ABWÄGUNG ZU DEN BEHÖRDEN UND TÖBS

Zu Bebauungsplan Nr. B28

„Wohnpark Weiherhof III“

Gemeinde Niederzier – Ortslage Oberzier

21.1.4 Anlage 2: Auskunft 01

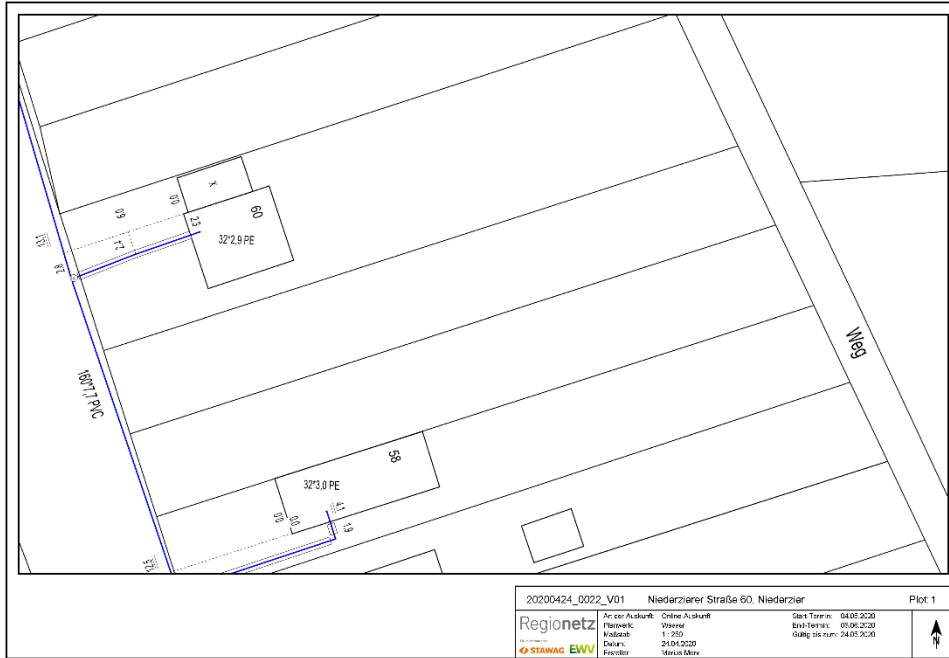
Die Anlage wird zur Kenntnis genommen. Es besteht offenbar bereits ein Anschluss für Gas.

Die Stellungnahme wird zur Kenntnis genommen.

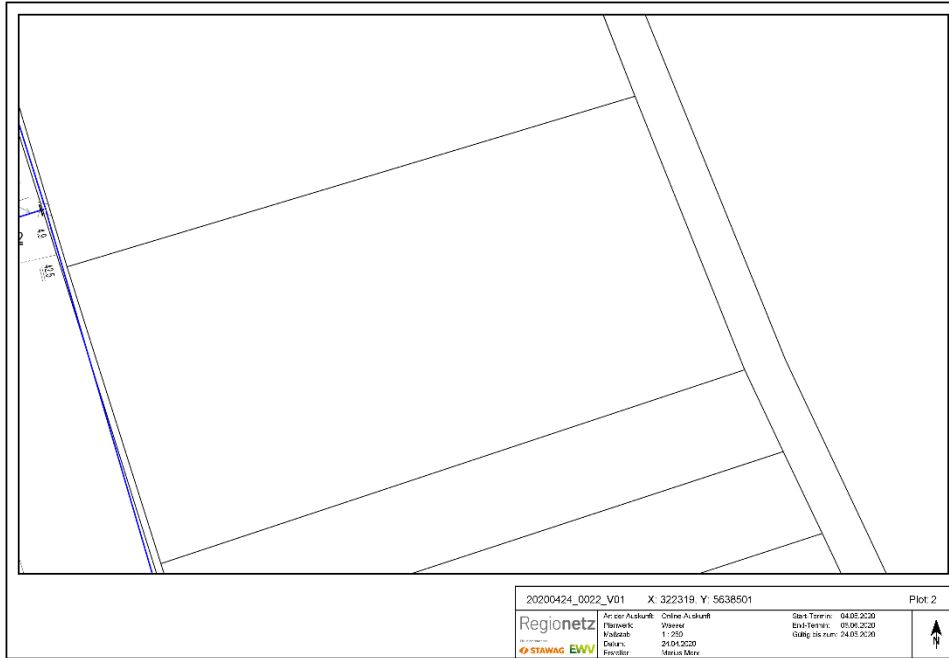
Die Anlage wird zur Kenntnis genommen. Durch die Niederzierer Straße verläuft offenbar bereits eine Wasserleitung der Regionetz GmbH.

Die Stellungnahme wird zur Kenntnis genommen.
